Veřejná zakázka:
„Kogenerační jednotka“
(dále jen „**Veřejná zakázka**“)

VYSVĚTLENÍ ZADÁVACÍ DOKUMENTACE Č. 3

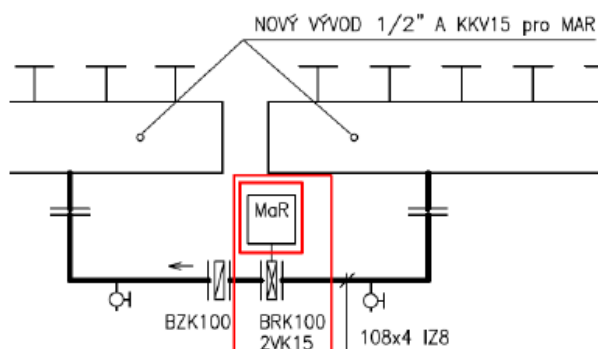
- 8) V servisní smlouvě se píše (čl.10.4): „V případě prodlení zhotovitele s nástupem na revize a periodické prohlídky **dle schváleného harmonogramu**, má objednatel právo účtovat smluvní pokutu, a to jednorázově 50 000,- Kč a za každý další započatý den prodlení 10 000,- Kč.

Je harmonogram součástí výběrového řízení (cenové nabídky)? Nebo se předkládá objednateli po výběru dodavatele (zhotovitele)?

- 7) Provoz KGJ bude 3000 h za rok.
- 8) Harmonogram (plán servisních prací dle dokumentace KGJ) bude předkládat zhotovitel. Není možné předpokládat ze strany objednatele intervaly revizí všech zařízení KGJ, periodicitu prohlídek, výměny olejů, filtrů a dalších součástí – každý výrobce (zhotovitel) může mít intervaly, lhůty a termíny jiné.
